Nábřeží řeky Svatky - Realizace protipovodňových opatření
města Brna – etapy VII a VIII (ORG 5344)

ZMĚNOVÝ LIST

ZL 61

- ZM 073 – Nesoulad rozpočtu a projektové dokumentace stezek a komunikací u Kolonády

Dlažba DL01**Dlažba DL02****Dlažba DL 03**

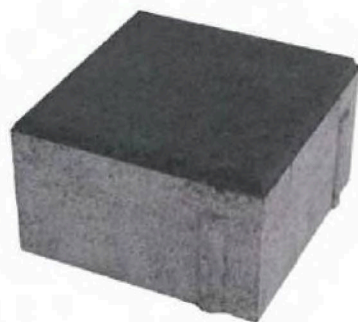
Dlažba na úrovni 1.PP mez bytovými schody a kolonádou bude provedena dle architektonicko-stavební části oproti výkazu výměr dopravní části, kde je uvedena betonová dlažba velkoformátová 500x500mm. Dlažba bude velkoformátová v šedém přírodním betonovém odstínu (označení DL01) v šířkách 300,500 a 600 mm v délkových rozměrech cca 1060 mm dle stanoveného spárořezu na výkresech pod označením SVR-DPS-D.06-01-802a, b, c, d. Velkoformátová dlažba je pak doplněna betonovou kostkou (označení DL02) v černém odstínu o rozměru 100x100mm.

Dlažba v úrovni 1.NP v části mezi vodící linií a kolonádou směrem k řece bude tvořena dlažbou ve standardu vytvořeným KAM. Jedná se o betonovou dlažbu (označení DL03) ve světle šedém odstínu s tryskaným povrchem ve skladební šířce 200 mm a v délkách 100, 200 a 300 mm s mikrofazetou případně bez fazety. Tato dlažba bude požitá i místo velkoformátové dlažby pod pergolou navazující na stavbu kolonády a vstupního objektu. Blíže příloha č.1 tohoto vyjádření.

Označení	Umístění	Rozměr v mm	Čistá výměra v m ²
DL01	1.PP	300/1060, 500/1060, 600/1060	930,0
DL02	1.PP	100/100	162,5
DL03	1.NP	200/100, 200/200, 200/300	854,8

Zvolena dle standardu pro Brna. Příloha č.1 dle tohoto vyjádření, varianta a ve světle šedém odstínu.
